memo

Verkeerskundige beoordeling
Shop Fastned bij verzorgingsplaats A1, Honswijk

6 Augustus 2024

Boven: huidige situatie
Onder: toekomstige situatie

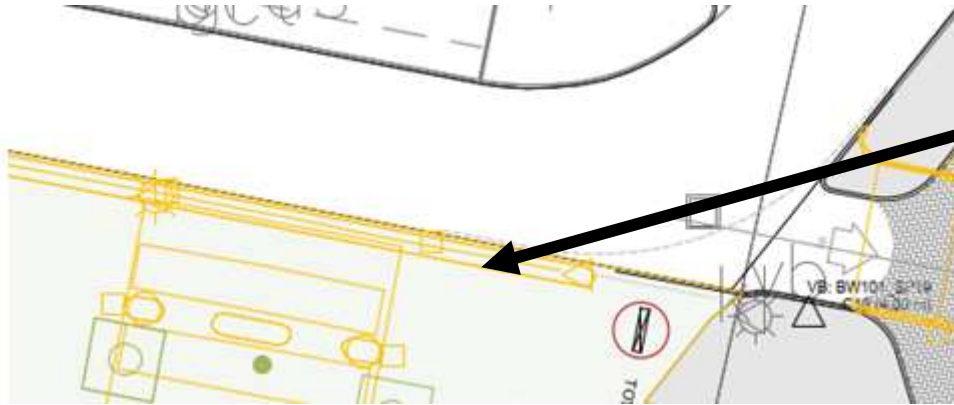
In de toekomstige situatie verdwijnt het huidige fastned Station en zal de inrit van het fastned station zich in de bocht bevinden. De weggebruiker dient voor het elektrisch laden alleen maar rechtdoor te rijden en zal dan net als bij het voorterrein van een tankstation de keuze kunnen maken voor een vrije laadpaal. De overige weggebruikers die gebruik willen maken van de algemene parkeerplaats rijden met de bocht mee en kunnen een kruising verder de keuze maken voor de verschillende parkeerplaatsen.

De poort naar het laadstion moet wel op een duidelijke manier worden vormgegeven zodat de weggebruiker meteen ziet dat deze een ander gebied betreedt. Tevens dient er goed te worden aangegeven welke voertuigen niet welkom zijn op het terrein, om het mengen van zwaar met licht en ongewenste vrachtwagens te voorkomen. Dit kan gedaan worden door de plaatsing van het onderstaande bord op de aangegeven locatie.

Toekomstige situatie laadstation

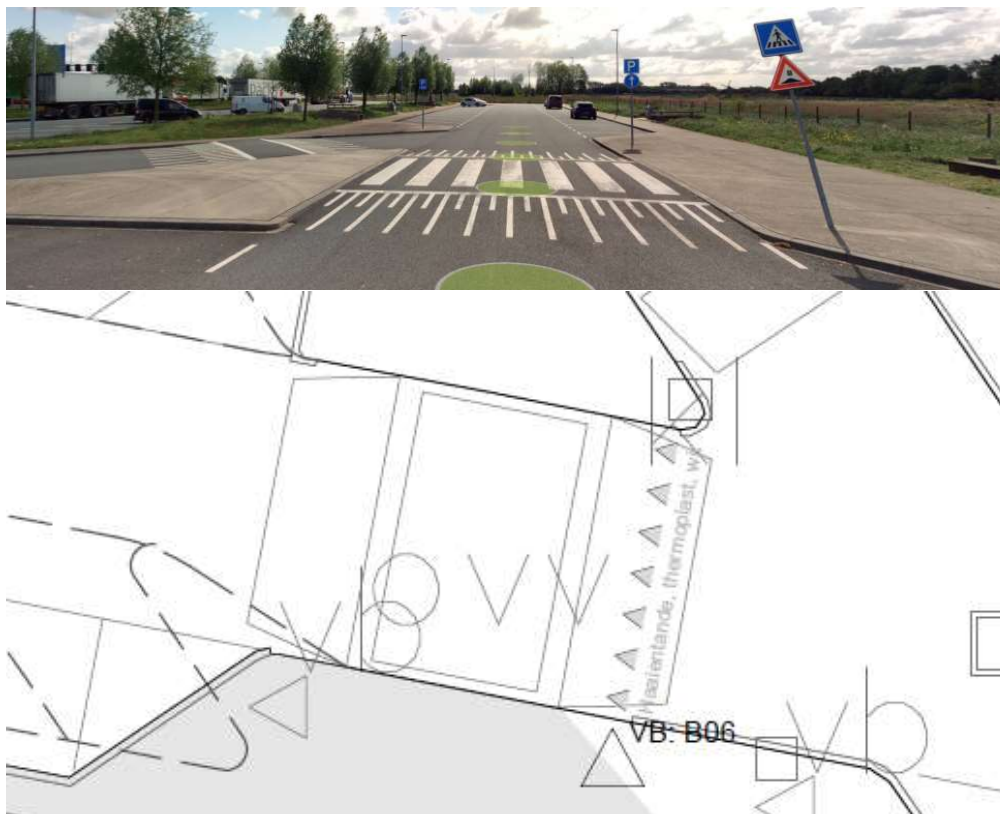
In de toekomstige situatie betreedt de weggebruiker het laadstation vanaf de toeweg en kiest hierbij om rechtdoor te gaan om te laden. Hierbij rijdt hij door een versmalde toegang, welke helpt de snelheid te reduceren en betreedt het laadstation welke over een afwijkende bestratingssoort beschikt welke de weggebruiker ondersteunt in zijn waarneming van het feit dat deze een ander gebied betreedt dan hiervoor. Tevens helpt de versmalling een vrachtwagen/bus chauffeur af te schrikken en te voorkomen dat deze het laadstation betreedt. Het laadstation zelf is ruim opgezet met lage snelheden en een overzichtelijke indeling. Hierdoor kan de weggebruiker snel zien waar en plek vrij is. Wanneer de weggebruiker klaar is met laden dan verlaat deze het laadstation, rijdt langs de shop en verder via de uitrit aan de zuidzijde welke op de algemene parkeerplaats aansluit. Aan deze uitrit zitten nog een aantal parkeerplekken die ook benut kunnen worden voor het kortparkeren bij de aangevraagde shop.

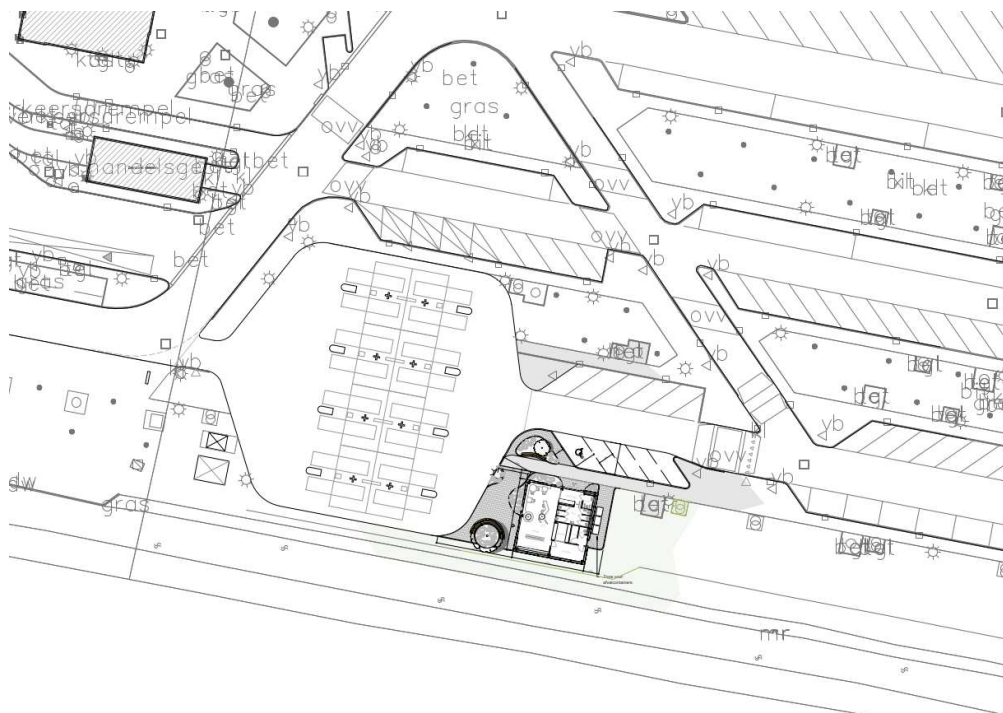
Op deze verzorgingsplaats is in een reeds verleende vergunning een maatregel toegevoegd om tegengesteld rijden te voorkomen en te ontmoedigen. Omdat de uitvoering hiervan nog niet op recente foto's is terug te zien wordt deze maatregel voor de volledigheid nog eens benoemd. In de onderstaande afbeeldingen zijn de oplossingen uitgetekend. De oplossing bestaat uit het aanbrengen van markeringen op de verzorgingsplaats in de vorm van haaientanden, voorsorteervakken, anti spookrijdpijlen, en ingekleurde eilanden. Doordat deze maatregelen al reeds getroffen worden en de rest van de verzorgingsplaats ontworpen is om tegengesteld rijden zo moeilijk en onnatuurlijk mogelijk te maken is er geen kans op tegengesteld rijden door de komst van de shop van Fastned.
